PROPOSTE DIVISIONE URBANISTICA DI AREE DA DEIMPERMEABILIZZARE PER COMPENSAZIONI CONSUMO SUOLO

VARIANTE AL P.R.G. N. 327 STRADA DEL DROSSO, 65

Modifica PEC 8.7 Pronda - aree proposte da Ambiente per compensazioni consumo di suolo

parcheggio Parco Ruffini

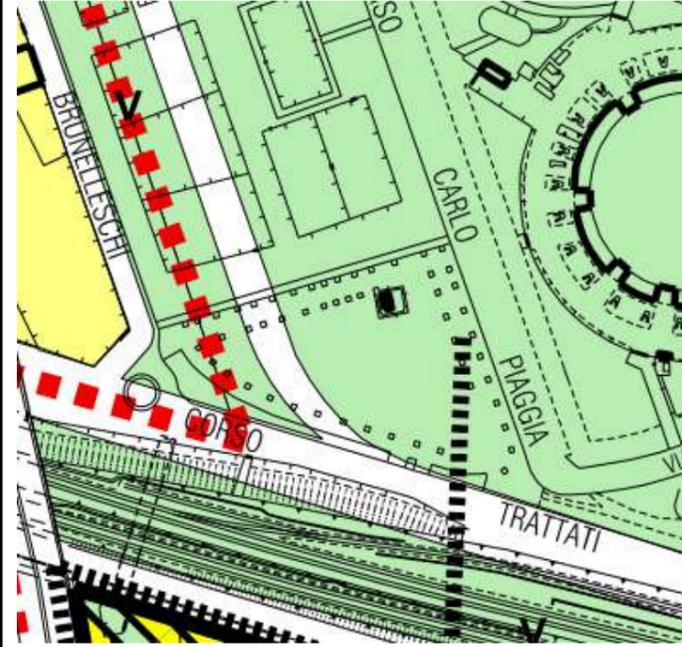
(corso Trattati di Roma angolo corso Brunelleschi), l'area è attualmente pavimentata in asfalto, per tale area è necessario verificare eventuali interferenze con l'attività dei giostrai;

N.B. si ritiene preferibile individuare interventi di atterraggio che non prevedano la realizzazione di pavimentazioni, in quanto la restituzione di suolo consumato risulterebbe parziale a fronte di consistenti costi imposti ai proponenti.

N.B. se dalle analisi preventive sui terreni si evidenziasse la necessità di effettuare una bonifica l'area risulterebbe non idonea per la compensazione.

giardino Croce verde

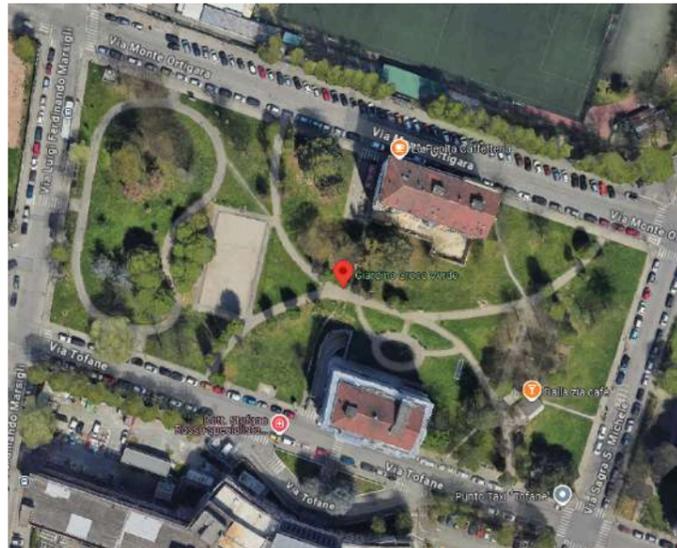
solo la metà degli percorsi sono in autobloccanti, i camminamenti lungo Via Marsigli sono pavimentati in asfalto, si potrebbe ricorrere ad autobloccanti o a terra battuta

N.B. se dalle analisi preventive sui terreni si evidenziasse la necessità di effettuare una bonifica l'area risulterebbe non idonea per la compensazione

largo luca della Robbia

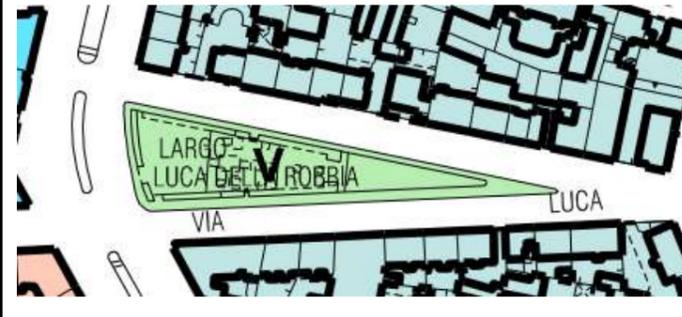
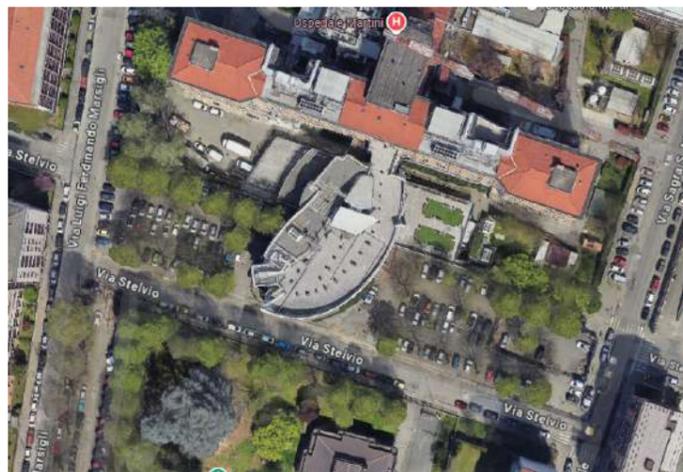
Dalle verifiche già effettuate dal Servizio Patrimonio si evidenzia che tutte le aree sono di proprietà della Città di Torino e si precisa che la porzione in sottosuolo dell'area, come rappresentata nell'estratto, è stata concessa in diritto di superficie per parcheggi pertinenziali.

sono presenti aree pavimentate in autobloccanti, la proposta di liberare aree a favore di SNC

N.B. se dalle analisi preventive sui terreni si evidenziasse la necessità di effettuare una bonifica l'area risulterebbe non idonea per la compensazione

spartitraffico Via Marsigli

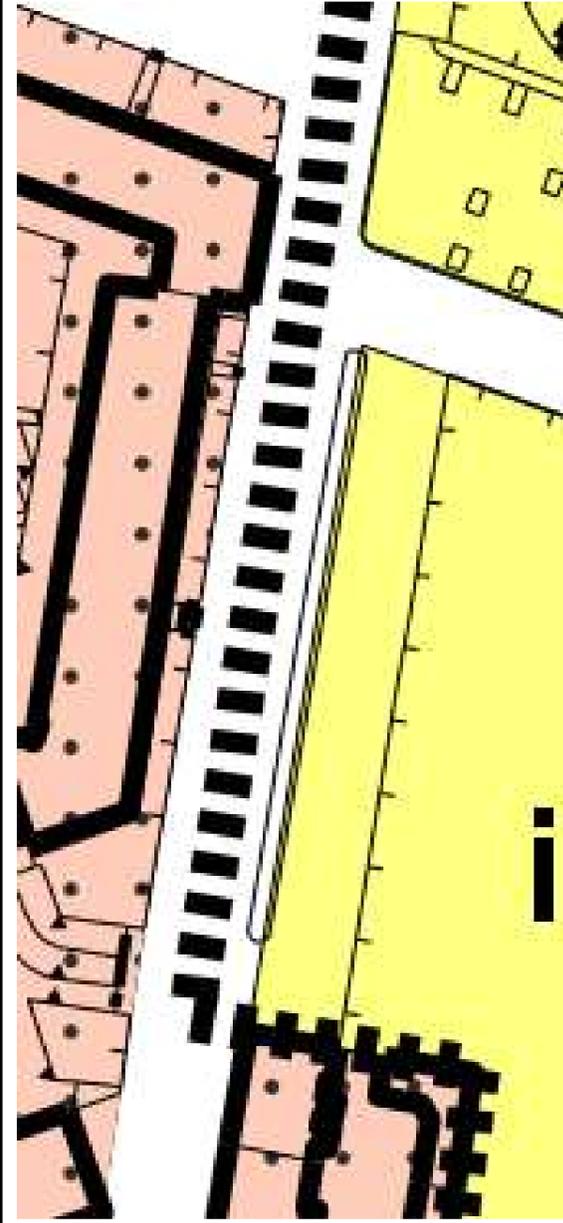
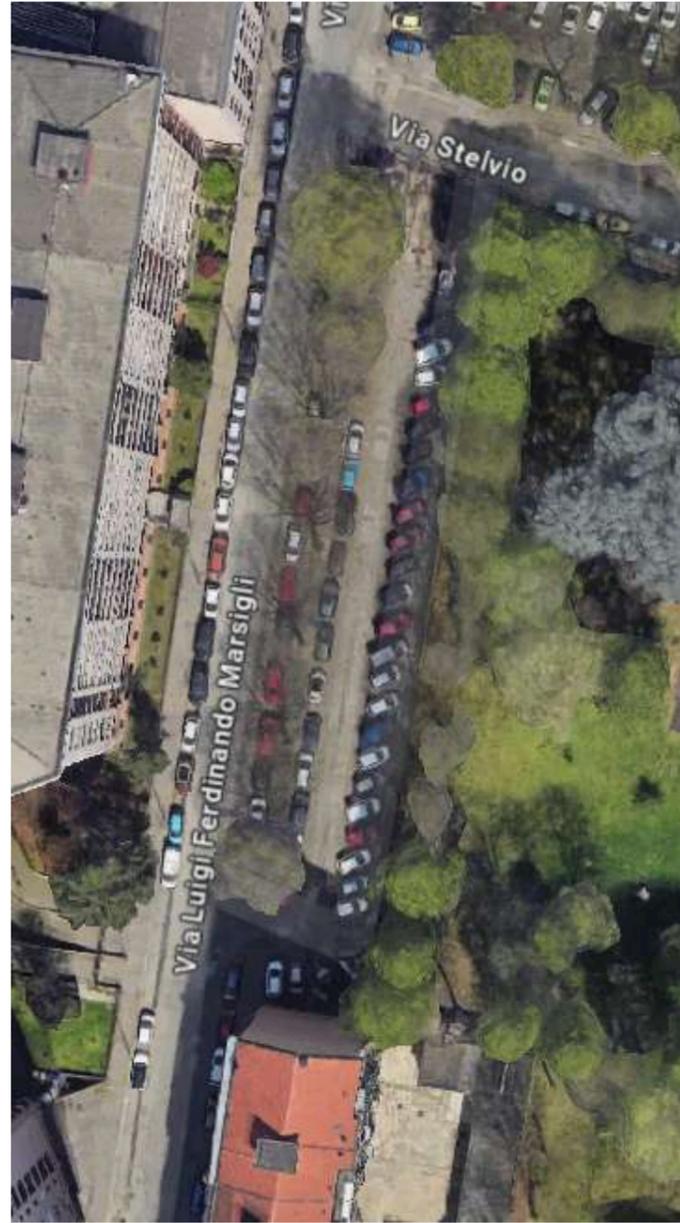
da attualmente SCP pavimentato in asfalto e con alberature, da portare a SNC

N.B. si ritiene preferibile individuare interventi di atterraggio che non prevedano la realizzazione di pavimentazioni, in quanto la restituzione di suolo consumato risulterebbe parziale a fronte di consistenti costi imposti ai proponenti.

N.B. se dalle analisi preventive sui terreni si evidenziasse la necessità di effettuare una bonifica l'area risulterebbe non idonea per la compensazione

parcheggi lungo corso Brunelleschi

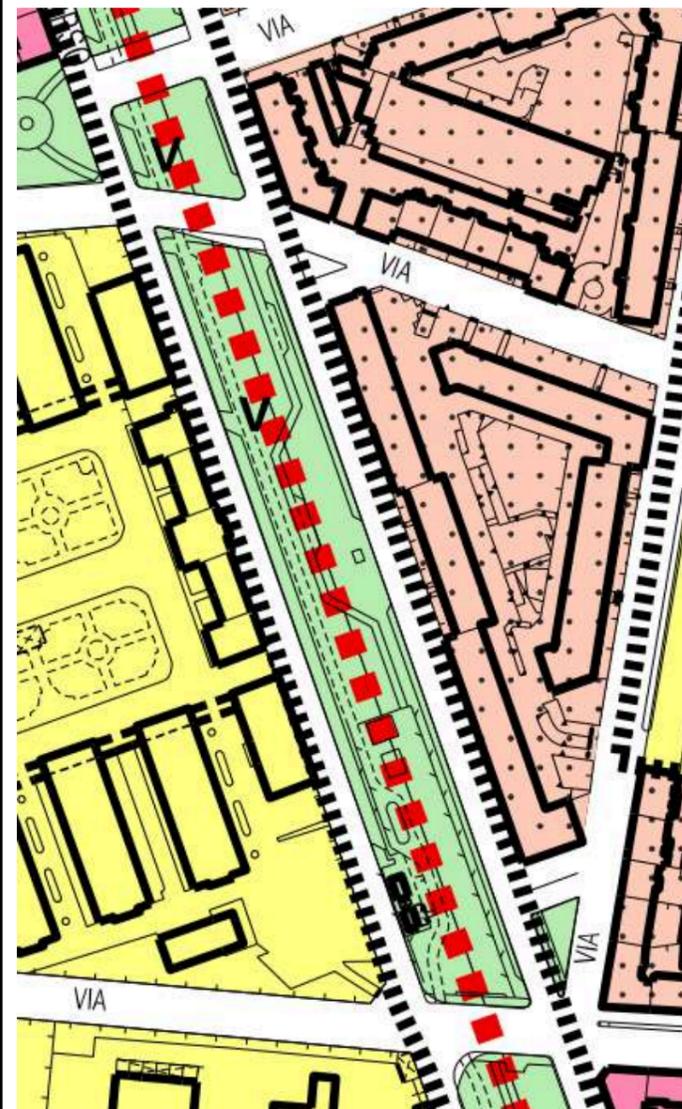
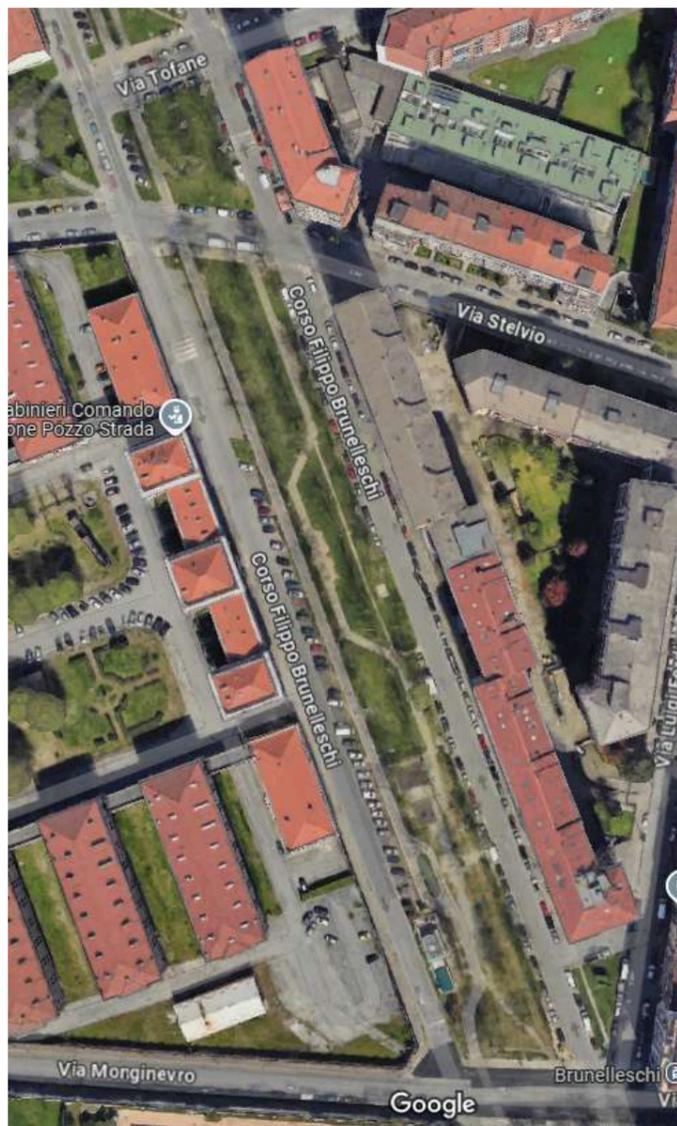
ad esempio tra Via Monginevro e Via Stelvio, attualmente pavimentati in asfalto, potrebbero essere portati a SCR con pavimentazione in terra battuta

N.B. si ritiene preferibile individuare interventi di atterraggio che non prevedano la realizzazione di pavimentazioni, in quanto la restituzione di suolo consumato risulterebbe parziale a fronte di consistenti costi imposti ai proponenti.

N.B. se dalle analisi preventive sui terreni si evidenziasse la necessità di effettuare una bonifica l'area risulterebbe non idonea per la compensazione

largo Bardonecchia

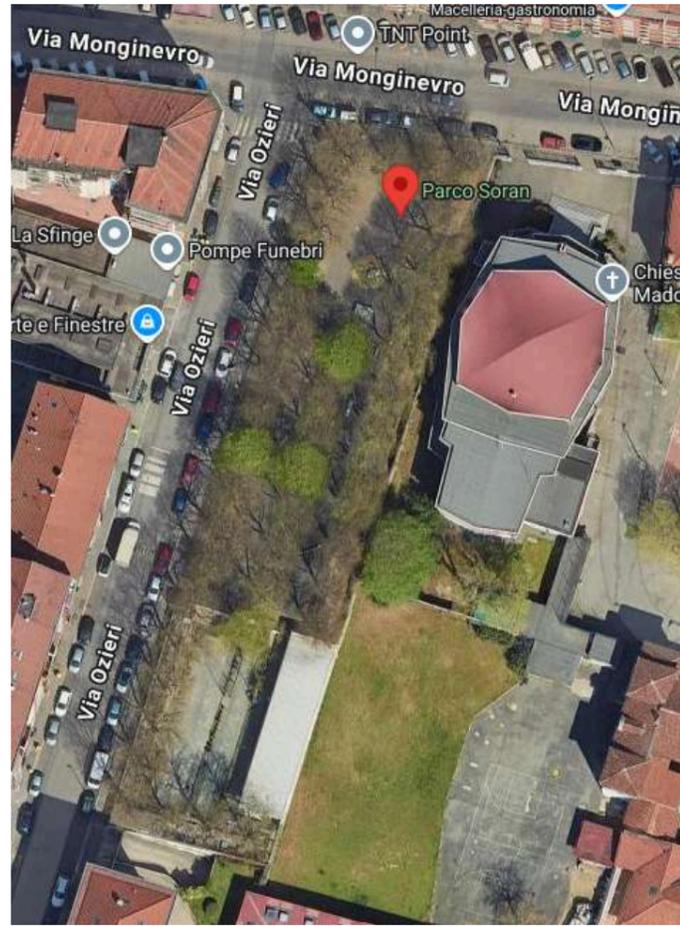
spartitraffico pavimentati in asfalto da portare a verde (vista anche la presenza di alberature).

N.B. se dalle analisi preventive sui terreni si evidenziasse la necessità di effettuare una bonifica l'area risulterebbe non idonea per la compensazione

Parco Soran

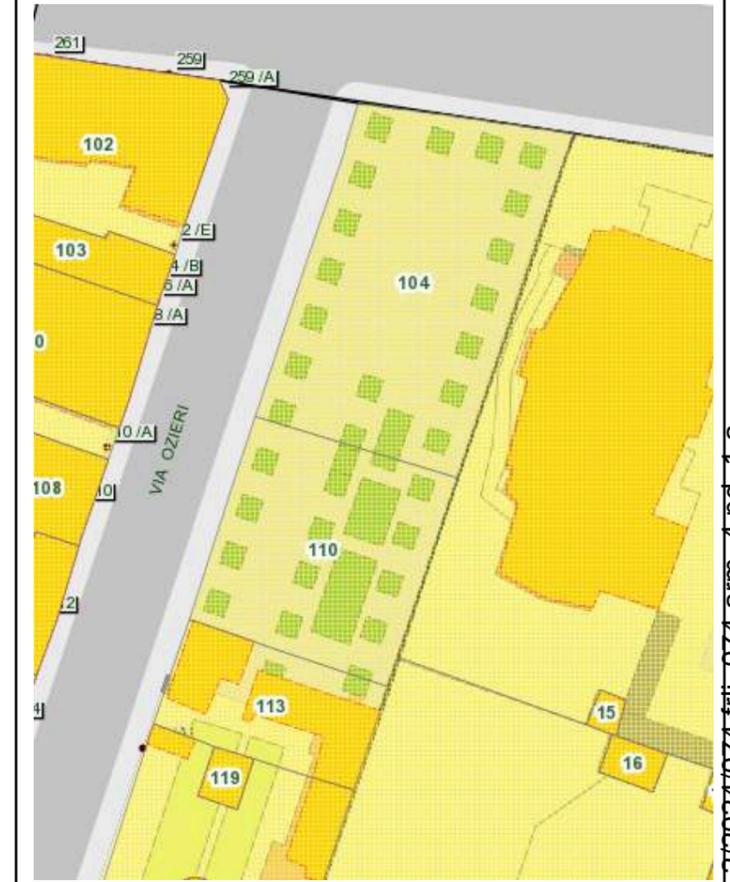
giardino attualmente pavimentato in asfalto

E' UN'AREA GIOCHI ESISTENTE

N.B. se dalle analisi preventive sui terreni si evidenziasse la necessità di effettuare una bonifica l'area risulterebbe non idonea per la compensazione

percorsi pedonali e ciclabili lungo corso Brunelleschi

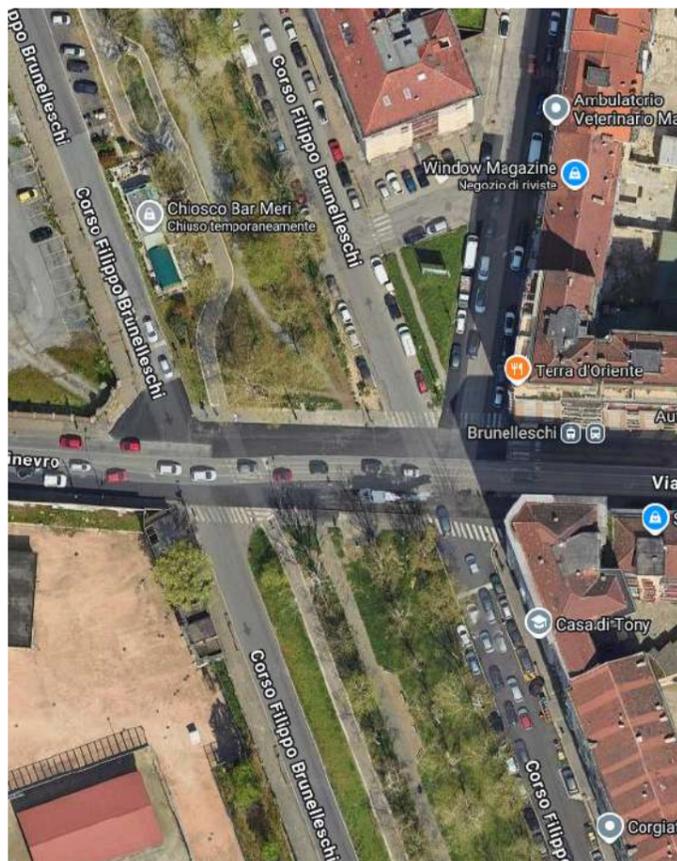
attualmente in asfalto tra Parco Ruffini e Via Bardonecchia

Verificare che non siano stati effettuati da poco interventi sui percorsi pedonali e/o ciclabili

N.B. se dalle analisi preventive sui terreni si evidenziasse la necessità di effettuare una bonifica l'area risulterebbe non idonea per la compensazione
